Compte-rendu du Technical Committee du 9 juillet 2026

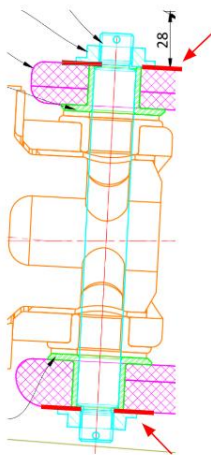
Autorisation donnée pour ajouter une rondelle entre les écrous et le support de VDM :
